**Conceptueel model en opzet monitoring  
van 5 TGG-toepassingen in werken  
Rijkswaterstaat**

30 juni 2020

Figuur 3.2 Dwarsdoorsnede en bovenaanzicht conceptueel model Vak C, A5 Westrandweg Amsterdam

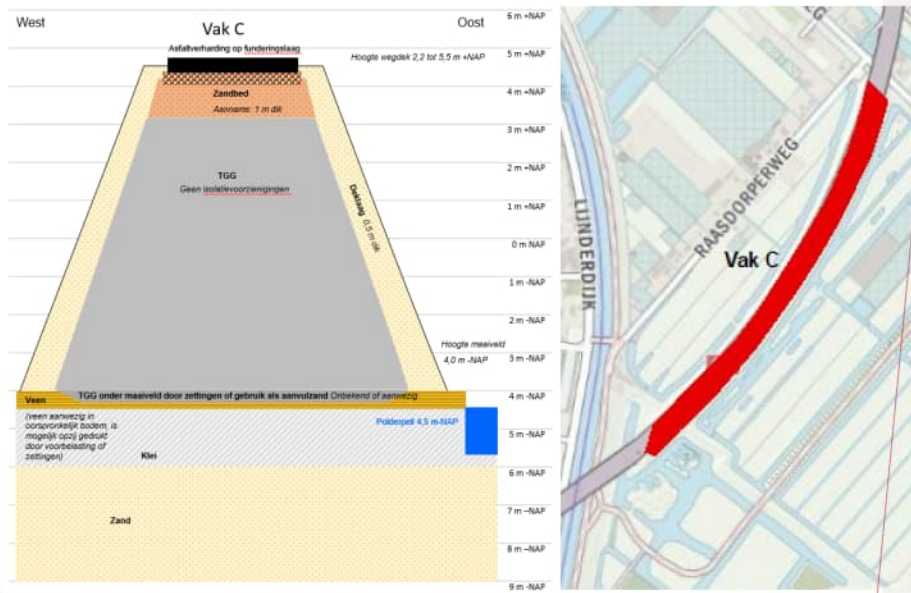
**Met opmerkingen [ (11):** Voorstel om het polderpeil met een lijn (zie GHG) weer te geven in het dwarsprofiel

Figuur 4.3 Dwarsdoorsnede conceptueel model Grote Zaag, Krimpen a/d Lek

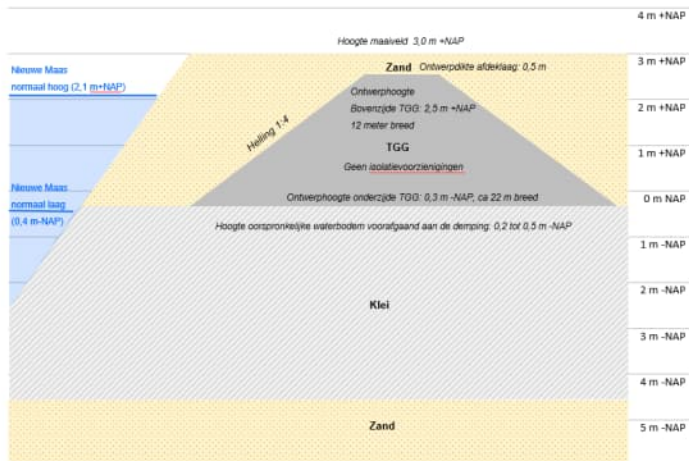
**Met opmerkingen [ (15):** Voorstel om onderstaand kaartje aan te geven waar de Kleine Zaag ligt.

Figuur 5.3 Dwarsdoorsnede en bovenaanzicht conceptueel model A2 Rondweg Den Bosch

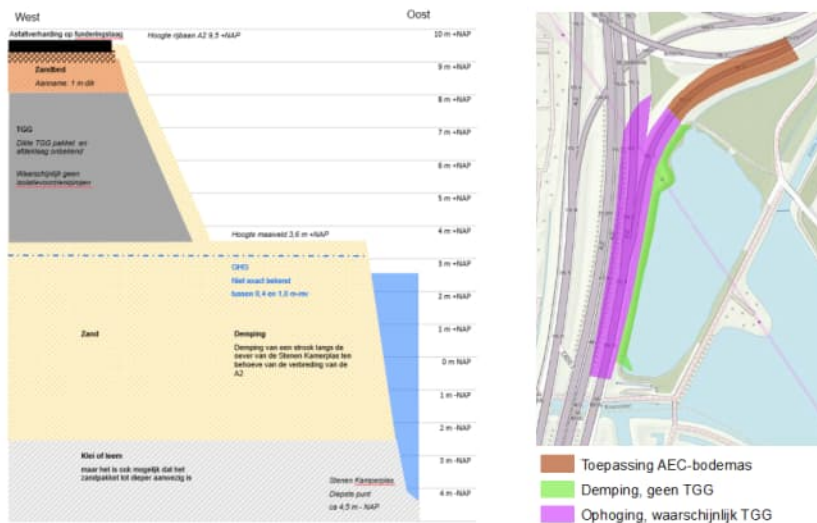
Met opmerkingen [ (18): Figuur 5.3?

Figuur 6.2 Dwarsdoorsnede en ligging conceptueel model A7 Hoorn Afrit 9

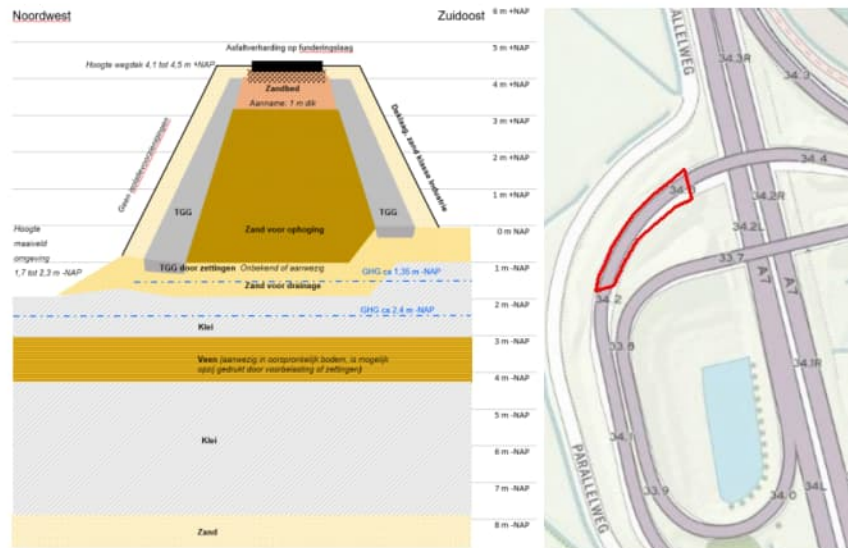
Met opmerkingen [ (21): Figuur 6.2?
